Mission régionale d'autorité environnementale

**Avis sur le projet de centrale photovoltaïque au sol
au lieu-dit Laborio sur la commune de Saint-Denis-Catus (Lot)**

N° Saisine : 015972/A P

Date : 08/06/2026

Figure 4: sondages pédologiques pour les zones humides – campagne 2024

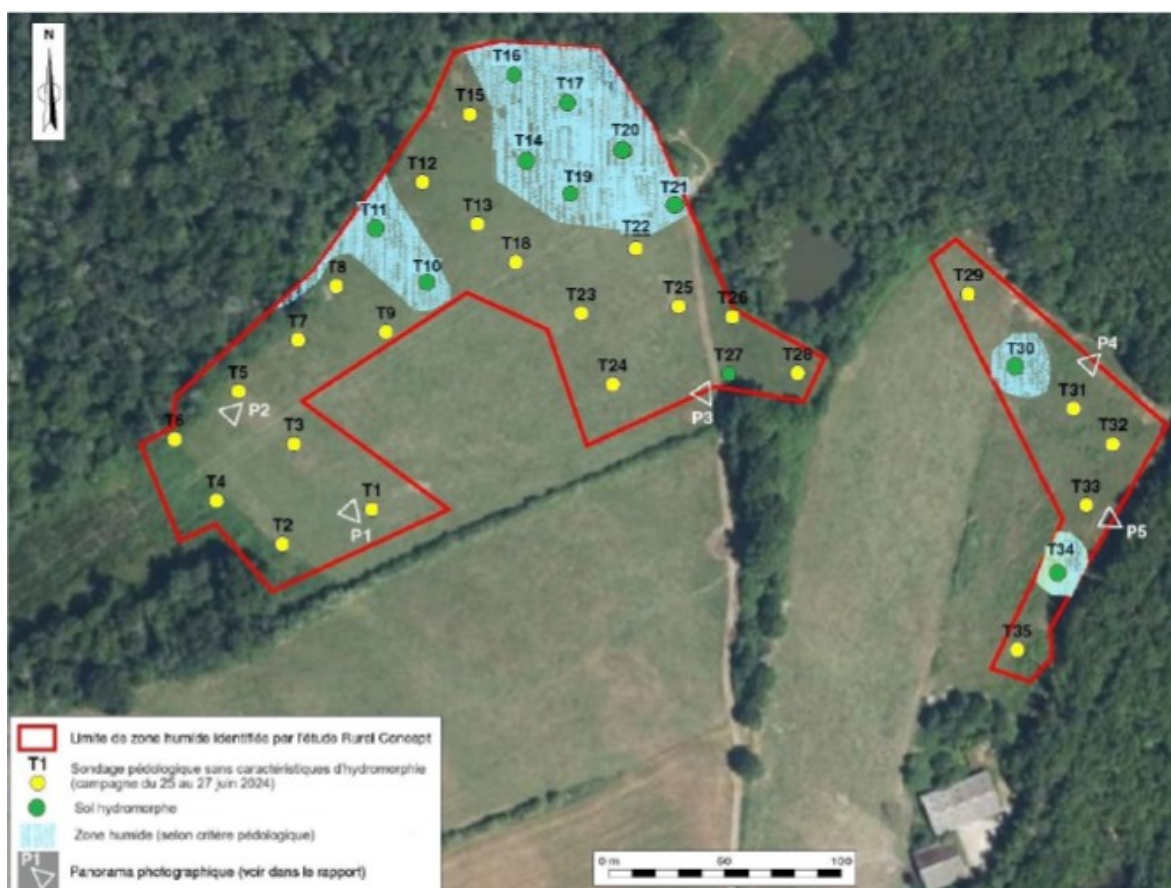
Deux campagnes de sondages pédologiques ont eu lieu en 2023 et en 2024 par deux bureaux d'études différents. Les résultats des sondages sont différents entre les deux expertises sans que ces différences soient expliquées. Il s'avère que les sondages de 2023 rendent compte d'une plus grande surface de zones humides. De plus, l'îlot le plus au sud (ouest) n'a pas du tout été prospecté au niveau pédologique.

La MRAe recommande d'expliquer les différences de résultats pédologiques des deux campagnes de mesures sur les zones humides, en sachant que la deuxième expertise rend compte d'une moins grande surface de zones humides. De plus, elle recommande de réaliser des sondages pédologiques sur l'ensemble du secteur d'étude, afin de pouvoir disposer d'un état initial complet.

Figure 5: projection de l'implantation du projet sur les enjeux liés aux chiroptères (extrait de l'étude d'impact)

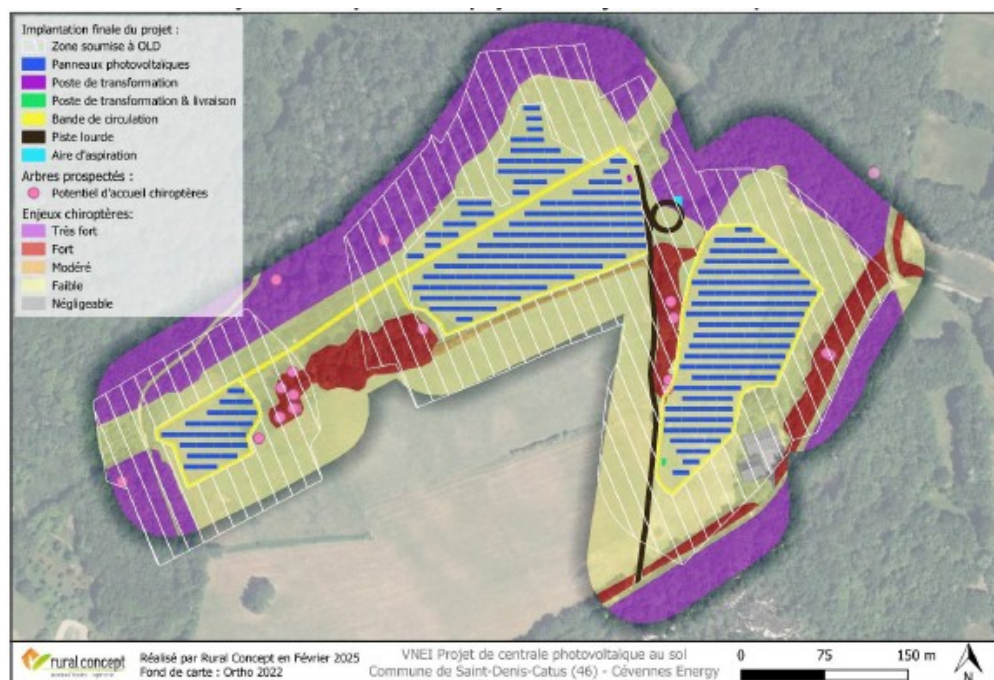
Le dossier présente plusieurs mesures visant à réduire les incidences du projet sur ce groupe d'espèces : espacement minimal de 5,25 m entre les rangées de panneaux, maintien des lisières et recul des installations par rapport aux boisements. Si ces dispositions vont dans le sens d'une limitation des impacts potentiels, elles apparaissent insuffisantes au regard des enjeux identifiés. Un espacement de 5,25 mètres reste très réduit pour qu'un habitat naturel fonctionnel se mette en place et que la ressource trophique soit abondante. De plus, les études scientifiques récentes indiquent que les chiroptères désertent le secteur dès lors que des panneaux sont implantés, quelle que soit la largeur des inter-rangées. Enfin, le recul des installations vis-à-vis des lisières demeure ponctuellement limité, avec une distance minimale à 7 mètres. Pourtant, le dossier indique de bien plus grandes zones tampons sur d'autres lisières en mettant en valeur le gain pour les chiroptères.

Par ailleurs, les incidences des obligations légales de débroussaillage sont sous-estimées. Le débroussaillage, prescrit sur une profondeur 50 m autour des installations concerne plus de 2 ha de frênaies-chênaies et de chênaies-charmaies, et est susceptible d'altérer significativement les lisières forestières utilisées pour le déplacement, la chasse et potentiellement le gîte des chiroptères. Dans ce contexte, la qualification d'un impact brut « *modéré* » pour les OLD n'apparaît pas pleinement justifiée. La mesure d'une gestion écologique des OLD doit également être affinée avec un débroussaillage de type alvéolaire pour limiter les impacts sur la faune.

La MRAe recommande de reprendre l'évaluation des impacts du projet concernant le groupe des chiroptères et revoir à la hausse les impacts tels celui lié à la mise en œuvre des OLD.

La MRAe recommande également de questionner la dimension des bandes tampons afin de maintenir des habitats nécessaires aux déplacements et aux zones de chasse des chiroptères. Elle recommande enfin de rendre les panneaux aussi mats que possibles pour éviter la confusion avec les surfaces de zones aquatiques.

Figure 6: sensibilités paysagères et recommandations d'implantation (extrait de l'étude d'impact)

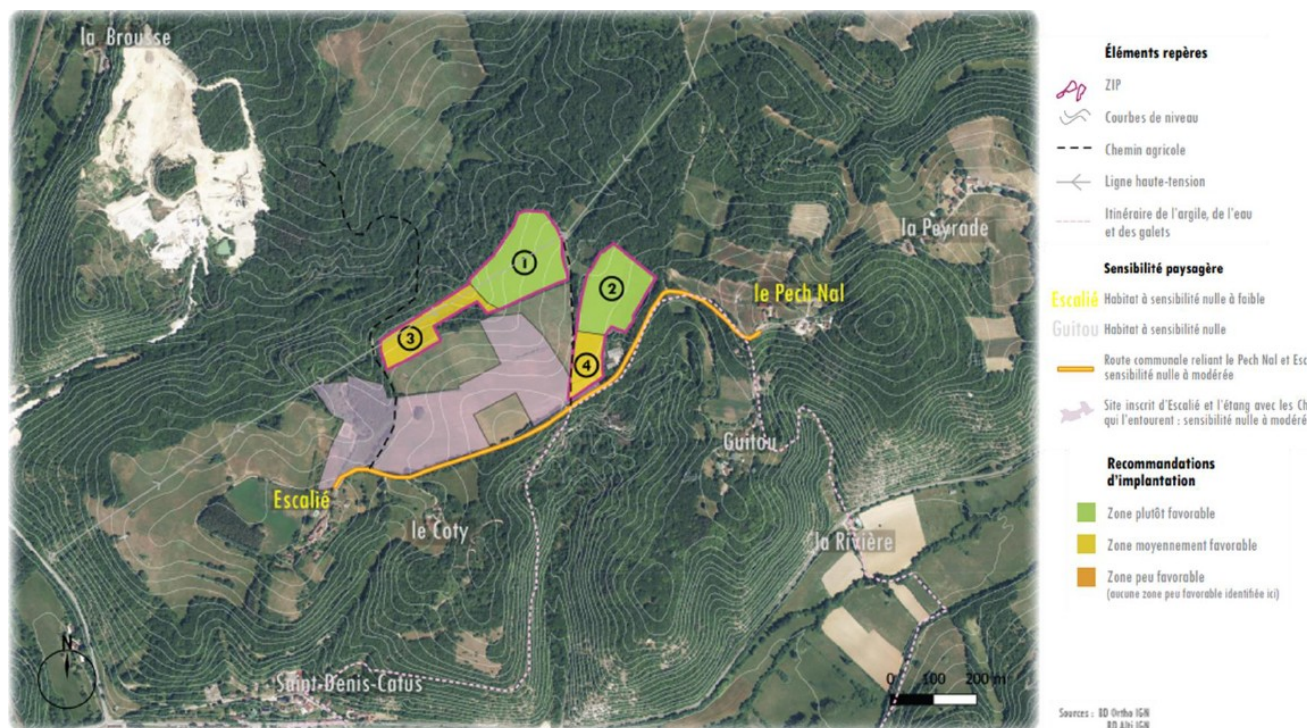
Un site inscrit « *Village d'Escalieu et l'étang avec les Chênes qui l'entourent* », d'environ 10 ha, jouxte le projet. Une petite partie (extrémité sud-est) de la zone d'implantation recouvre une partie du site inscrit. Ce site inscrit comprend les abords de l'étang, à savoir quelques chemins, des haies arborées et des prairies. Les chênes qui ont motivé l'inscription du site ont quasiment tous disparu. La sensibilité est évaluée à modérée pour ce site.

Une proposition de recul des panneaux par rapport à la route de Coty (qui comprend le chemin de randonnée) est envisagée comme mesure paysagère. Cependant, les impacts résiduels restent de faibles à modérés sur le patrimoine, le paysage et le tourisme du secteur et aucune mesure de compensation n'est proposée. La démarche d'évaluation environnementale n'est pas achevée sur la thématique paysagère. Les mesures d'évitement et de réduction doivent être renforcées comme par exemple des plantations de haies, larges, denses, afin que les impacts résiduels ne soient pas significatifs. Ces panneaux sont en effet positionnés dans un paysage très agricole et forestier, préservé de tout photovoltaïque.

La MRAe recommande de reprendre la mise en œuvre de la séquence « éviter, réduire, compenser » sur la thématique paysagère afin de définir pleinement les impacts réels du projet et d'adapter les mesures aux enjeux réévalués.
